平成 29 年 10 月 6 日

神戸市長 久元 喜造 様
神戸市環境影響評価審査会 委員各位

神戸製鉄所火力発電所環境影響評価準備書に対する神戸市長意見作成にあたって
第 3 次 要 請 書

①二酸化窒素の環境基準について

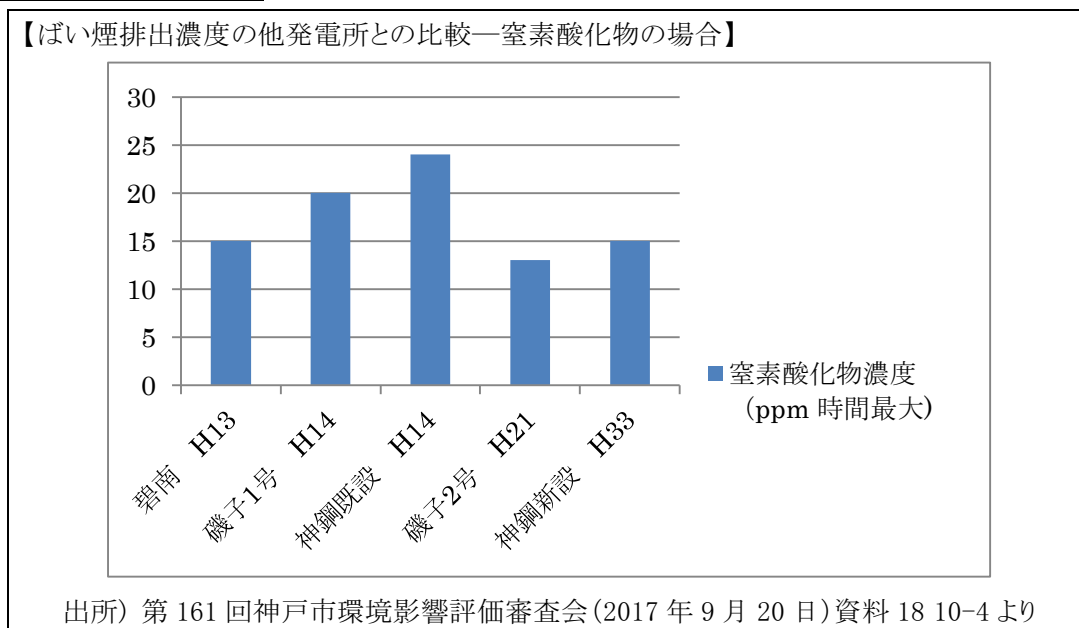
神戸製鋼は、9 月 23 日の審査会において、二酸化窒素の環境基準をゾーンで示し、ゾーン内にある測定局があることも示しました。しかし、そのことをどう評価するのかについては資料に何の記述もありませんでした。このゾーン内においては、現状非悪化が環境基準告示により求められています。このような事業者の態度は、環境基準の上限値以内であれば、追加的な汚染が許されるとの考え方をとるものであり、自ら積極的に環境保全措置を講じようとする姿勢が欠落するものです³。

(1) 温暖化対策に関する国の政策に合致していないこと

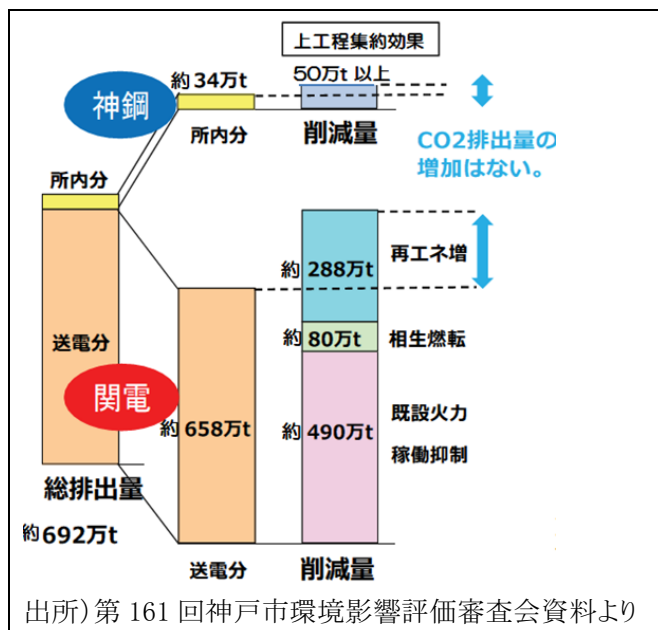
第162回神戸市環境影響評価審査会(2017年10月4日)においても、委員から、**本件計画が国の温暖化対策に合致していない**と厳しく指摘されました。私たちが同じ考えです(第一次要請書、追加・補足要請書をご参照ください)。

事業者が提出した下記の図から改めてわかることは、この計画は、関西電力が保有する石油・LNG 火力から『石炭へのリプレース』が行われようとしている、ということです。そのような温暖化対策に逆行するリプレースは容認できません。石炭へのリプレースによって**増加するCO₂排出は、消費者負担による再生可能エネルギーの普及によって相殺されるとの強弁**は、“事業者による環境保全措置”を求めた知事意見に定めるものではありません。
